ADENDA

**Proyecto “Modificaciones Operacionales en
Planta Concentrador Laguna Seca y Nueva Línea
Eléctrica Asociada, al Interior de Minera Escondida”.**

C2305-SCL-IB-AMB-MA-ADN-001_RevP

JULIO 2025

Figura N° 3. Plano de humectación de caminos no pavimentados. Vista General.

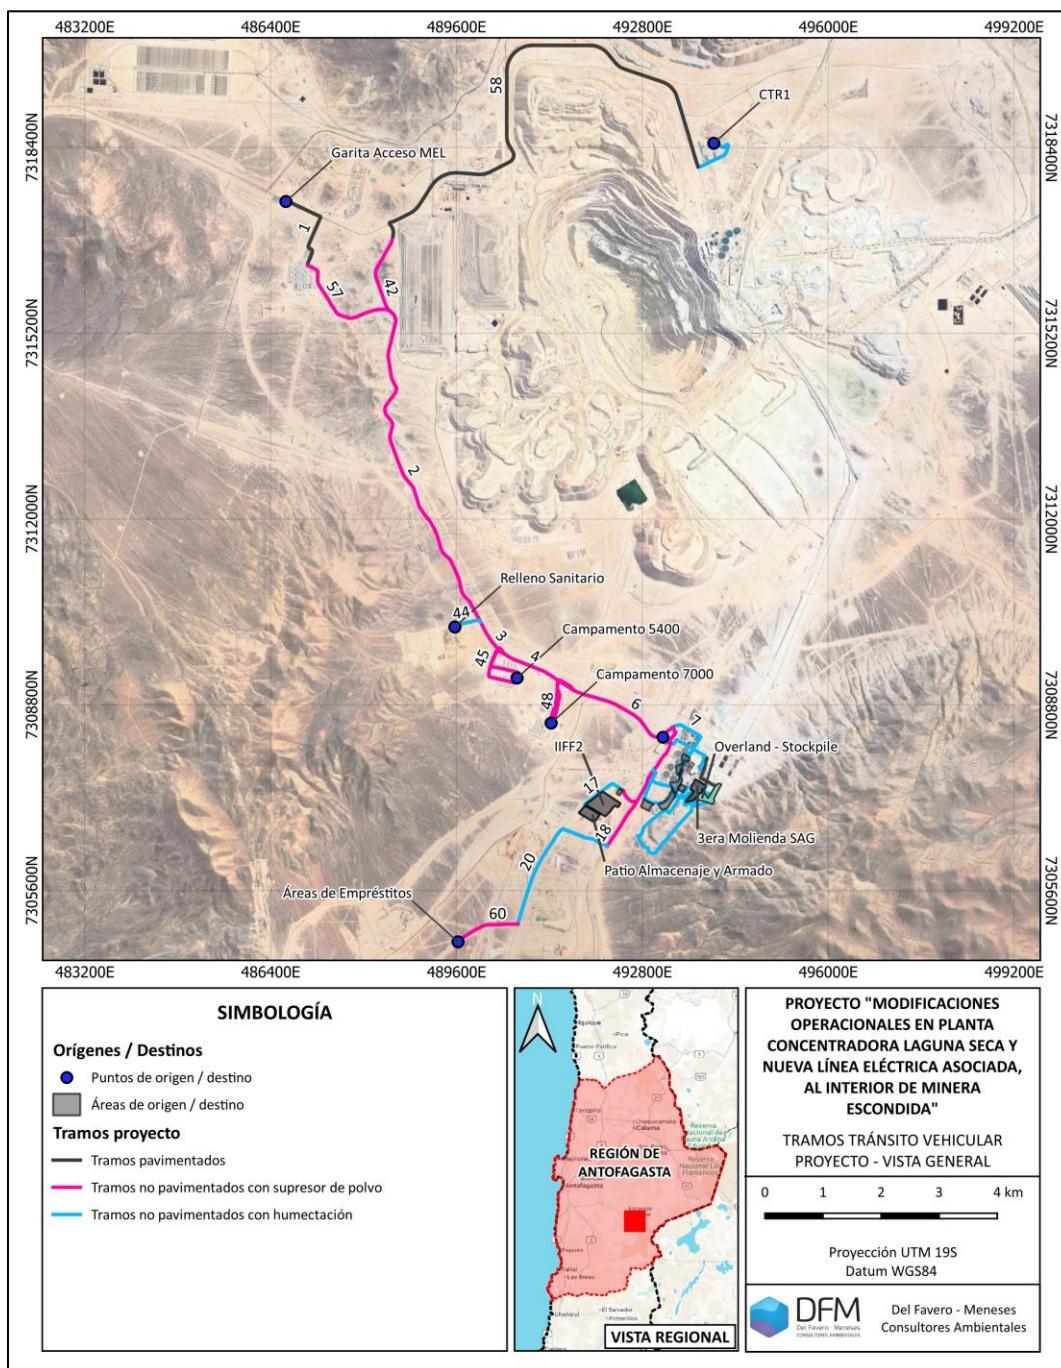
1.18. Referente a la humectación de caminos, se deberá llevar un registro diario de la cantidad de agua utilizada, origen del agua y las horas del día en la cual se realizará la humectación de los distintos caminos esto con el propósito de verificar el cumplimiento de dicha medida en la etapa de seguimiento y fiscalización ambiental. Además, se solicita presentar una planimetría del área del proyecto donde se realizará la humectación de caminos como medida de control e incluir planimetría que incluya todos los caminos pavimentados y no pavimentados a los cuales se les aplicará humectación.

- Registro de abastecimiento de agua industrial desde la PTAS u otras fuentes autorizadas.
- Registro de aplicación de la medida, indicando: lugar/coordenadas, fecha, hora, metros cúbicos a utilizar para humectación, superficie a humectar y responsable.

Caucos naturales identificados y cuencas aportantes.

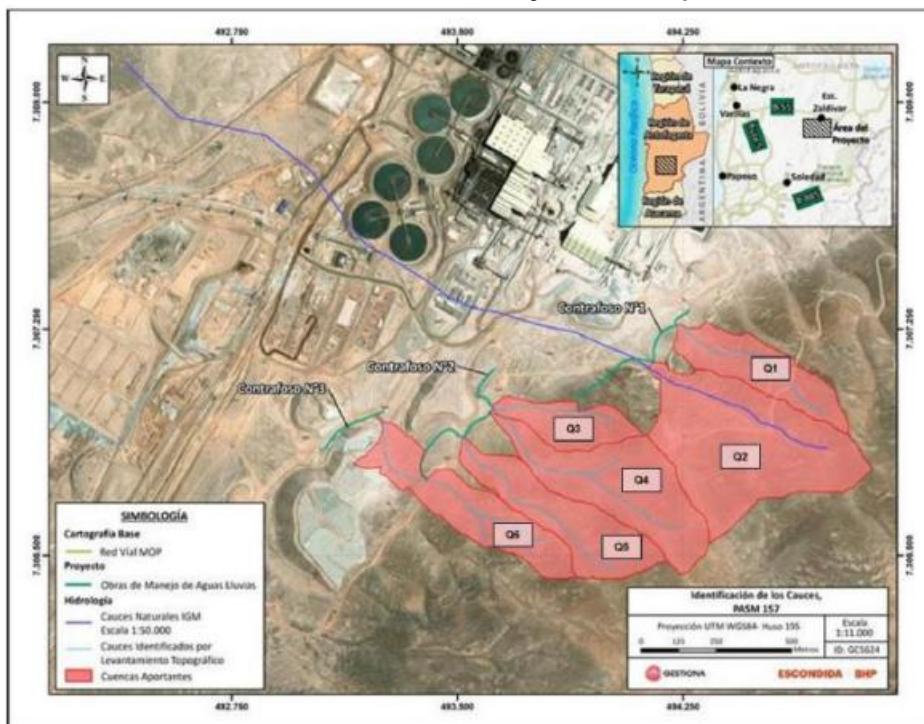
4.5.1. Respecto al apartado a.3), se solicita evaluar la incorporación de los cauces naturales que no han sido identificados por el Titular, pero que se reconocen por imágenes satelitales y modelos de elevación digital (ejemplo, ver Figura 1 del presente Informe). En caso de descartar la incorporación de estos cauces al análisis del PAS 157, se solicita fundamentar, mediante modelaciones, que las inundaciones generadas en dichos cauces no afectarían la vida o salud de los habitantes, mediante la no alteración significativa del escurrimiento y de los procesos erosivos naturales del cauce y la no contaminación de las aguas. De lo contrario, se deben incluir en la tramitación del PAS 157.
